**高速実験炉原子炉施設（「常陽」）
第43条（試験用燃料体）に係る説明資料
＜指摘回答＞**

2022年3月15日

**日本原子力研究開発機構 大洗研究所
高速実験炉部**

SUS316の破断時の円周方向塑性歪

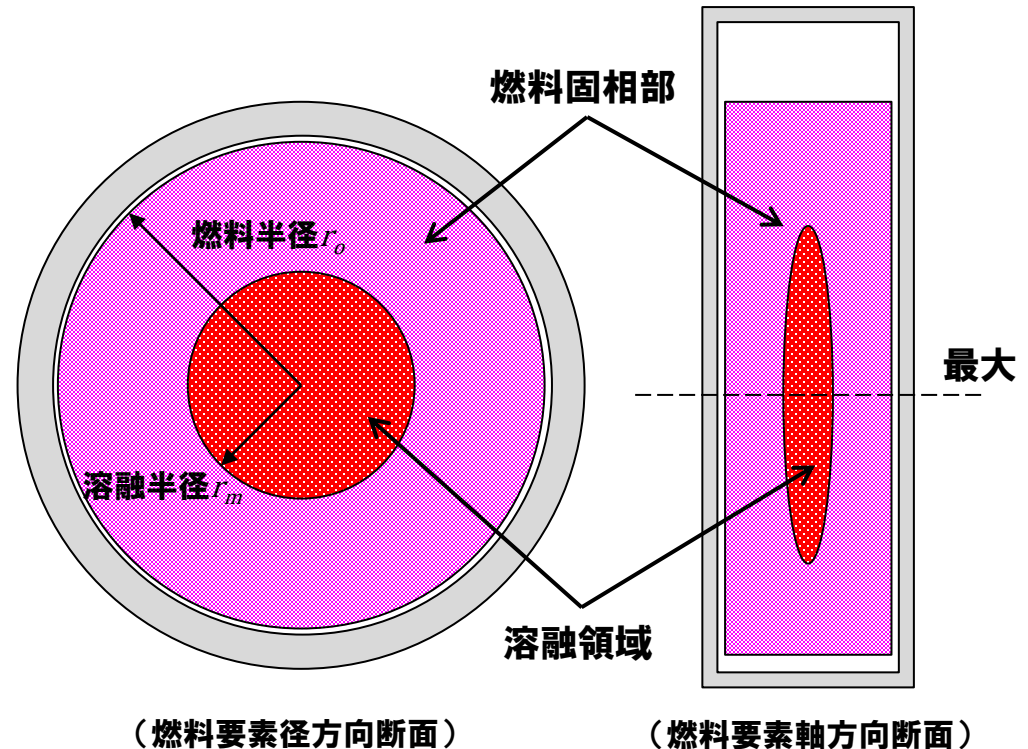
- ・燃料の最大溶融割合の定義を明確にするとともに、30%で制限する根拠について技術資料中に説明を加えること。また、燃料溶融割合の運転段階での管理方法についても説明すること。

- ・被覆管の過大歪（燃料の「故障」）に対して、燃料溶融による被覆管の機械的損傷防止として燃料温度に係る熱設計基準値を設定。
- ・燃料の一部溶融を伴う試験の場合は、燃料溶融割合を制限することで被覆管の機械的損傷防止を図る。
- ・被覆管の円周方向引張全歪は、SUS316の破断時の円周方向引張塑性歪の実験データに十分な設計余裕を考慮した3%以内とする。

3%を超えないよう、熱設計基準値を「溶融割合を30%」とする。

さらに、
過出力時に30%（熱設計基準値）を超えない通常運転時の溶融割合として「溶融割合20%を熱的制限値」とする。

【振動充填燃料（バイパック、スフェアパック）の特徴】

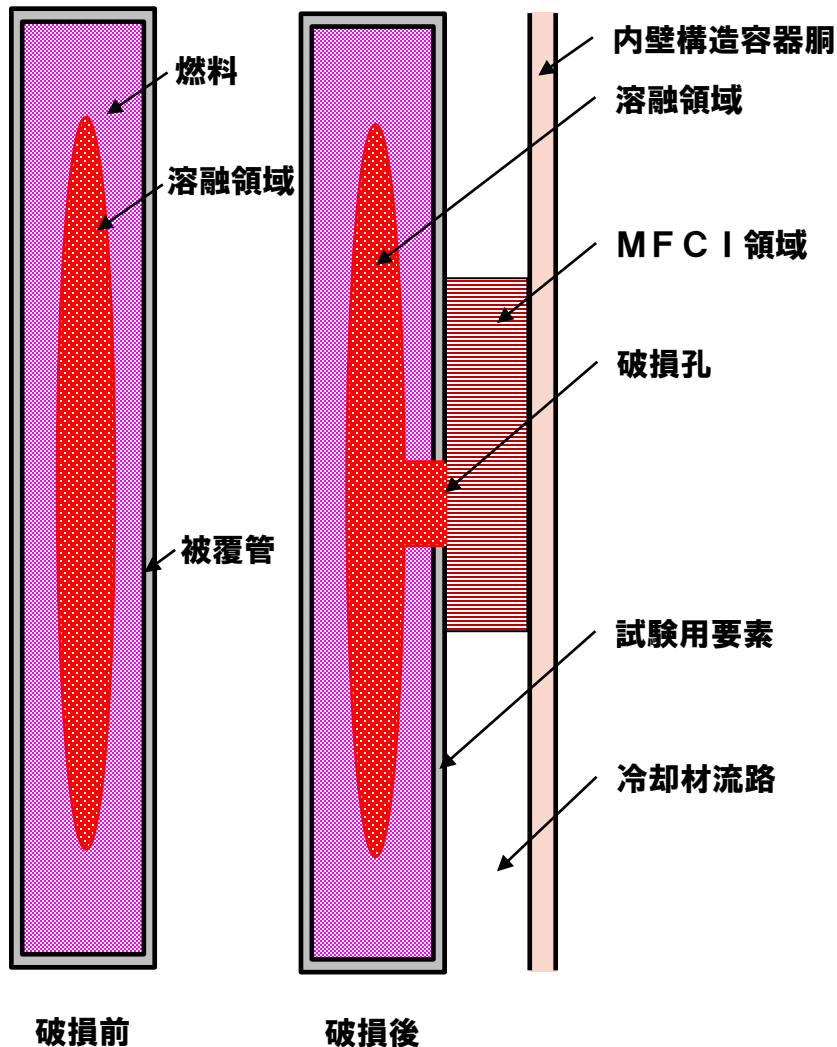
- **設置変更許可段階で仕様の幅が広い先行試験用要素に対して代表性を有する値を設定できるのか。振動充填燃料などデータの少ない燃料についてもどういった基準で熱的制限値を定めるのか説明すること。**

- 先行試験用要素では燃料の形状をペレットまたはスラグに限定しておらず、振動充填燃料も想定している。
- 製造工程が簡素化。
- 球状粒子燃料（スフェアパック粒子燃料）、非球状粒子燃料（バイパック顆粒燃料）。
- 熱伝導度がペレット燃料より小さい。
- 照射拳動（組織変化開始温度、組織変化領域密度、FP放出拳動）がペレット燃料と異なる。

- 物性式は最新知見も考慮し、ペレット燃料と独立に設定する。
- 組織変化開始温度や組織変化領域密度をペレット燃料より低く設定するなど、ペレット燃料とは独立に設定する。
- 設計に使用する物性式や組織変化モデルは設工認段階で定め、申請書に記載する。
- ペレット燃料と同様に被覆管の健全性を確保する設計であり、さらに万一の事故に備えて内壁構造容器を使用する。
